改善箇所説明図 ②

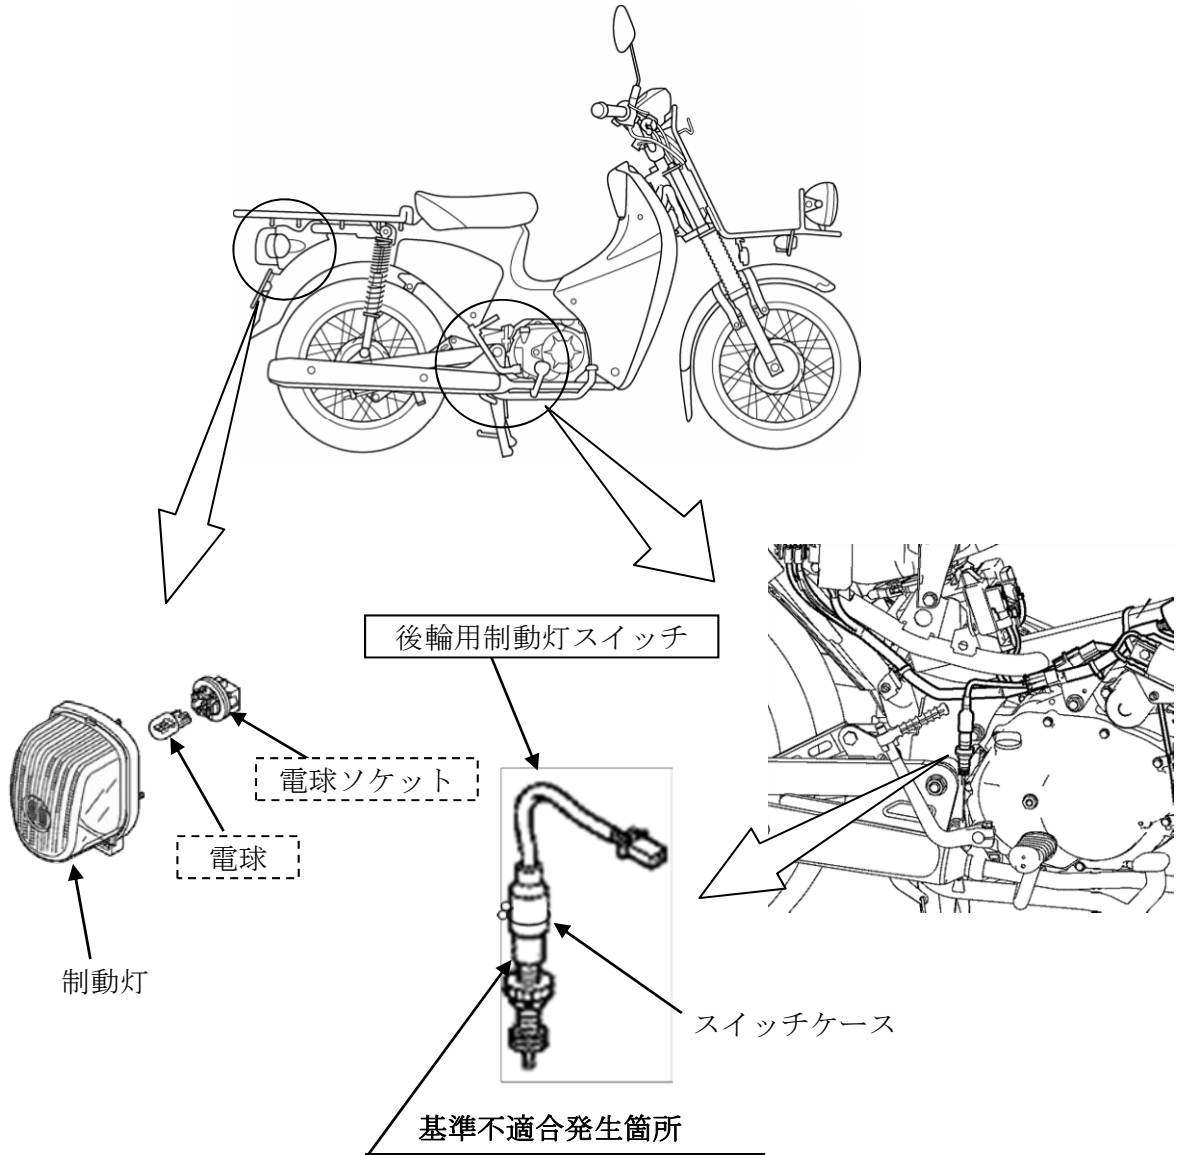
後輪用制動灯スイッチのスイッチケースの成型が不適切なため、内部の可動接点が作動領域を超えて戻らなくなり、制動灯が常灯となるおそれがある。また、そのままの状態で使用を続けると、制動灯の電球ソケットが溶損して導通不良となり、点灯しなくなるおそれがある。

全車両、制動灯の点灯状態を点検し、常時点灯または点灯しない場合は、後輪用制動灯スイッチを良品と交換するとともに、制動灯の電球ソケットおよび電球を新品と交換する。それ以外の場合は、制動灯スイッチを良品と交換する。

注： は交換部品を示す。 は必要に応じ交換する部品を示す。
